Teto: laje aparente, iluminação e ar-condicionado

Distribuição conceitual sobre a laje de concreto. Reservas de posição, não quantidade final de luminárias nem de equipamentos.

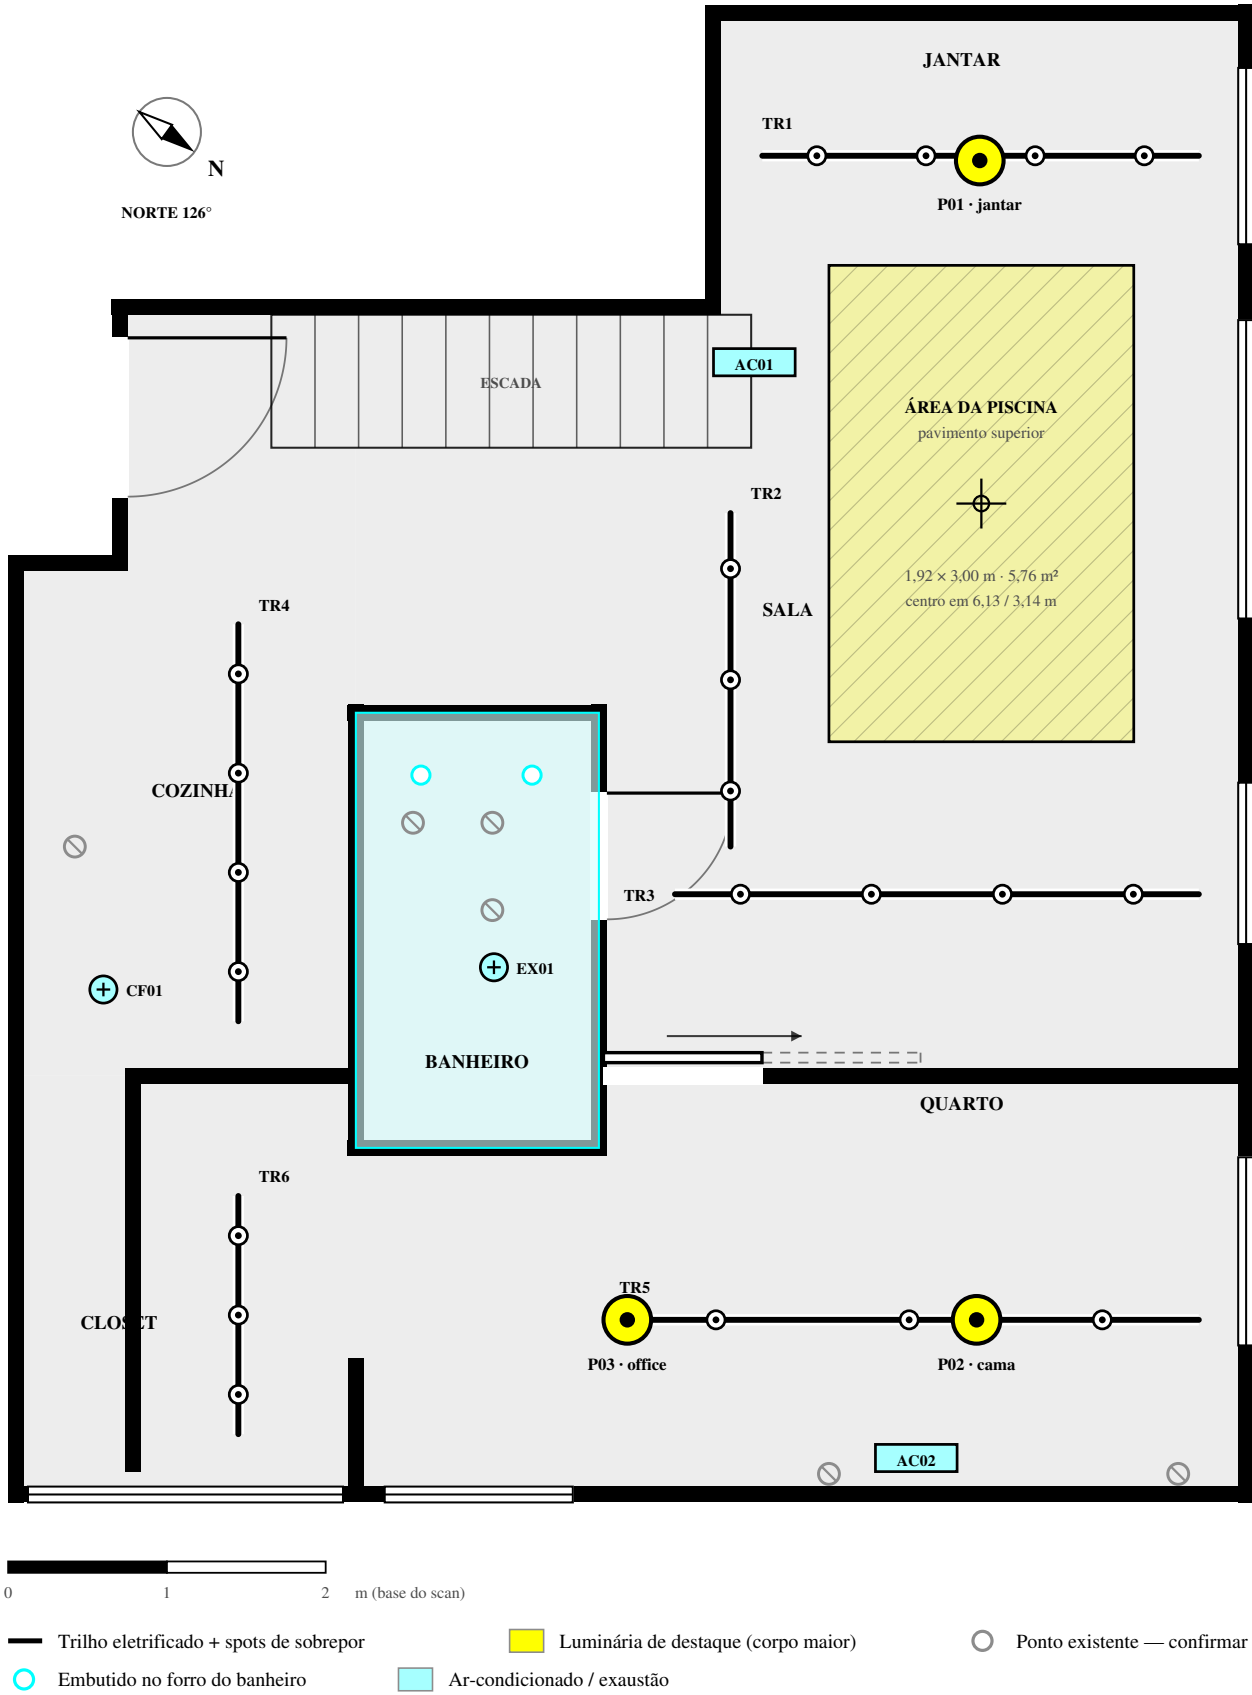
P01, P02 e P03 são as três luminárias de destaque pedidas pelo cliente

— jantar, cama e office. Corpo e diâmetro maiores que os spots dos trilhos, em pendente ou plafon de sobrepor. No quarto o TR5 passa a correr no eixo de P02 e P03, a 8,28 m: as duas podem ser alimentadas pelo próprio trilho, com adaptador, dispensando saídas novas na laje.

Traçado dos trilhos revisado conforme a sua marcação:

TR3 desceu para 5,60 m, ganhando recuo da drywall; TR5 desceu para 8,28 m, no eixo das duas luminárias do quarto; TR6 saiu de junto da parede oeste e foi para 1,45 m, no mesmo eixo do TR4 — os dois lêem como uma linha só. O TR2 foi encurtado para 5,30 m: no traçado anterior ele cruzava o TR3 no meio da sala, e dois trilhos não se cruzam — se tiverem de se encontrar, é com conector T.

A reserva AC01 caía dentro da projeção da piscina.

6,13 / 3,14 m do canto noroeste. Essa laje não recebe furação: nem luminária, nem trilho, nem evaporadora ou tubulação podem invadi-la, e a região exige impermeabilização e sobrecarga verificadas em estrutura. Nenhum trilho a invade: TR2 corre a oeste e TR3 passa 0,96 m ao sul.

Foi deslocada para oeste, mantendo a insuflação para sala e jantar. A posição definitiva depende de confirmar apoio acima do limite sala/jantar e o modelo da condensadora existente: não assumir que ela admite duas evaporadoras.
